Zákazník/ Client:	Fakultní nemocnice u sv. Anny v Brně	Zakázkové číslo /Customer Proj.Nr.:	5023033
Stavba / Plant:	Instalace nové VZT včetně rozvodů a MaR, pavilon A2, odd. 9 JIP

Formulář číslo/List No.	Popis odchylky/Description for change	Vícenáklady/Additional costs (bez DPH)	Schváleno / Accepted	Fakturováno
ZMĚNOVÝ LIST 01	Na žádost objednatele: dodávka a montáž sprchového koutu a to včetně všech nezbytných stavebních úprav.	175 791 Kč		
ZMĚNOVÝ LIST 02	Na žádost objednatele: demontáž jedné řady radiátorů v rámci patra a přepojení ventilů	27 702 Kč		
ZMĚNOVÝ LIST 03	Na žádost objednatele: statické doplnění ocelových profilů jako podpora stávajících.	53 108 Kč		
ZMĚNOVÝ LIST 04	Na žádost objednatele: Změna dispozice mezi vstupními dveřmi a chodbou JIP (zrušení dveří)	-43 043 Kč

Projekt: Instalace nové VZT vč. rozvodů a MaR, pavilon A2, odd. 9 JIP

Název: Změnový list č.1

Demontáž jedné řady radiátorů

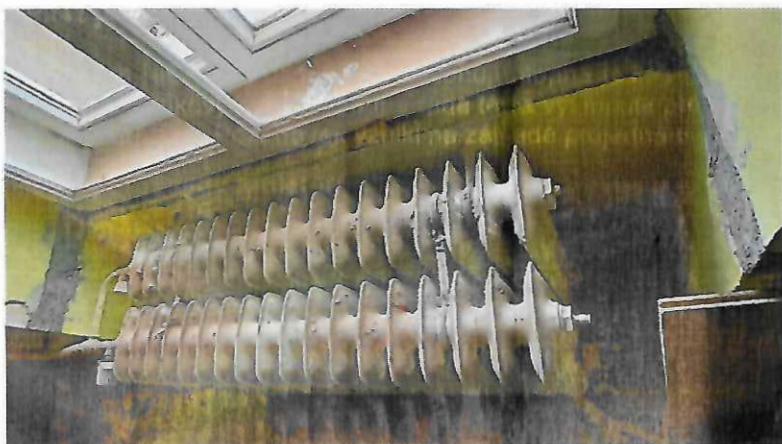
1. V pokojích řešeného oddělení 9 zasahují otopná tělesa do provozního prostoru. Jedná se o dvě řady litinových článkových těles. Jedna řada těles vystupuje před líc obvodové stěny a tím je nutné vysunout okenní parapety. Požadavek vznikl na základě projednání s vedením kliniky na kontrolním dni.

- Demontáž jedné řady OT.
- Rušené přípojné potrubí bude vyvedeno pod okenní parapet a bude zavičkováno.

- Nové okenní parapety budou ukončeny s lícem stěny. Nebudou v parapetu osazeny větrací mřížky.

Statické doplnění ocelových profilů jako podpora stávajících

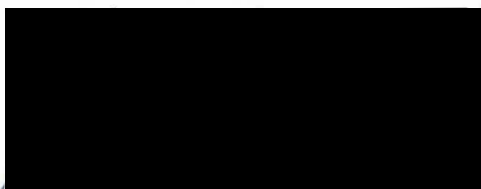
Při provádění demontáží stěn bylo zjištěno:

- Zdivo z cihel plných je vyzděno na maltu vápennou.
- Bylo zjištěno, že se jedná o výplňové zdivo v klenbě. Bylo nutné staticky vyřešit. Tyto skutečnosti byly skryty pod stávající omítkou.

Pro zajištění požadované stability stěnových a stropních k-cí byl provedeno statické posouzení a bylo dohodnuto:

- Budou osazeny čtyři ocelové sloupy tz. jekly o dimenzi 120x120x4mm
- Nosníky budou uloženy na ocelové desky s ukotvením betonového lože o tl. 100 mm.

Název: Změnový list č.4

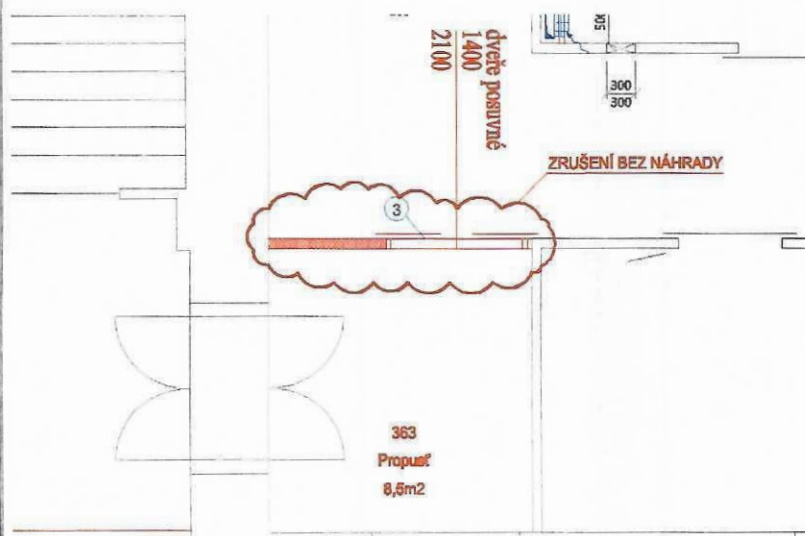
1. S ohledem na provozní požadavky řešeného 9. oddělení, II. Chirurgické kliniky je požadováno zrušení dělicí stěny u vstupu z centrálního schodiště. Jedná se o méně práce. Tyto položky nebudou fakturovány.
2. Úpravy budou provedeny tak, aby bylo možné dělicí stěnu dodatečně realizovat v případě změny provozu oddělení.
